Nr sprawy: ZP-11/2013

**dotyczy:** odpowiedzi na pytania do postępowania nr ZP-11/2013 na „sprzedaż i dostawę (wraz z montażem i uruchomieniem) systemu elektroakustycznego oraz systemu oświetlenia, multimediiów oraz mechaniki sceny w pomieszczeniach auli i Wydziału Scenografii w ramach wykonywanego zadania pn. „Budowa nowego budynku oraz rozbudowa istniejącego budynku Akademii Sztuk Pięknych w Warszawie”.

Tytuł rysunku  
Konstrukcja boczna pod reflektory

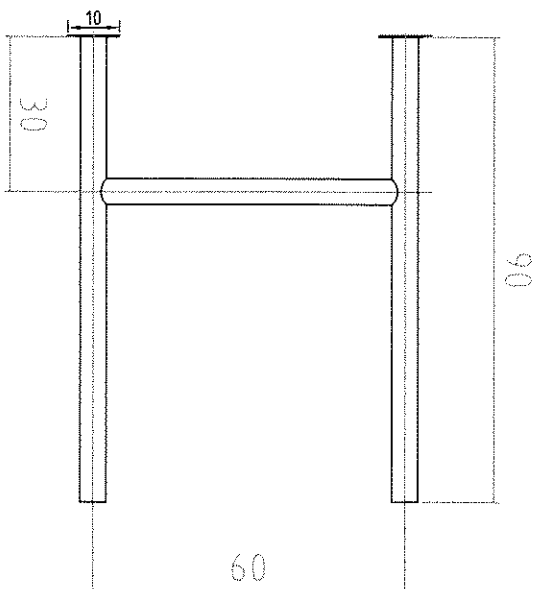
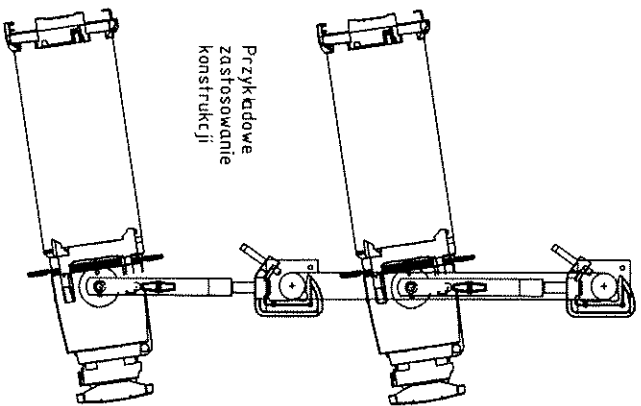
- 2. Jaka przekątna monitora?
- 3. Monitor dotykowy konsoly jakiej przekątnej?
- 12. Jaka jest długość sztankietu?
- 21. Jaka jest długość konstrukcji do zawieszania reflektorów i jakiego kształtu?
- 31. Jaka jest długość rusztu aluminiowego?
- 36. Jaka jest długość i wysokość paludamentu i z jakiego materiału powinien być wykonany, gramatura?
- 38. Jakiej długości jest szyna horyzontowa? Jakiego kształtu?
- 39. Jakiej długości i szerokości jest horyzont? Jaka gramatura?
- 48. Długość i szerokość Greenbox'u jaka jest i jaka gramatura?
- 80. Jaka jest przekątna monitora do konsoly?
- 81. Jaka jest przekątna monitora dotykowego?
- 115. Jaka przekątna komputera MAC Book PRO?

- pkt. 2. Wszystkie parametry wymaganego monitora znajdują się w STWiOR oraz w projekcie (m.in. przekątna 17 cali)
- pkt. 3. Wszystkie parametry wymaganego monitora znajdują się w STWiOR oraz w projekcie (m.in. przekątna 17 cali)
- pkt. 12. Długość 1000 cm
- Pkt. 21. Załączony jest rysunek konstrukcji bocznej.
- Pkt. 31. Długość: 605 cm
- Pkt. 36. Długość: 870 cm, Wysokość 80 cm, Materiał gładki, czarny, gramatura 300 gr/m<sup>2</sup>
